KOMISIJOS DIREKTYVA

derinanti su technikos pažanga Tarybos direktyvą 74/151/EEB dėl valstybių narių įstatymų, susijusių su tam tikromis ratinių žemės ūkio ir miškų ūkio traktorių sudėtinėmis dalimis ar rodikliais, suderinimo

(88/410/EEB)

1 paveikslas

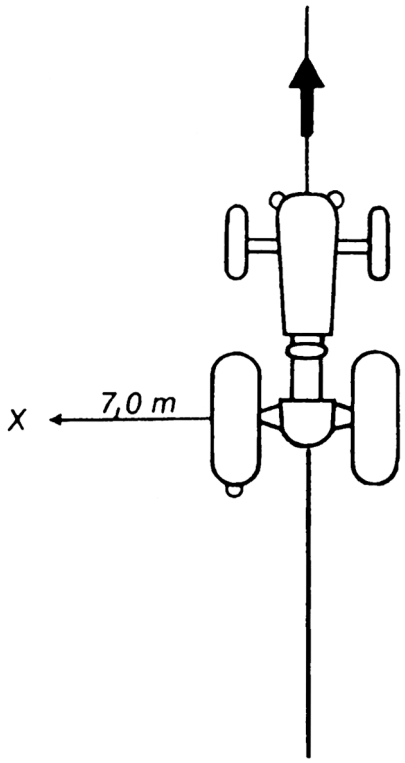
— 1 ir 2 paveikslai pakeičiami šiais 1 ir 2 paveikslais:
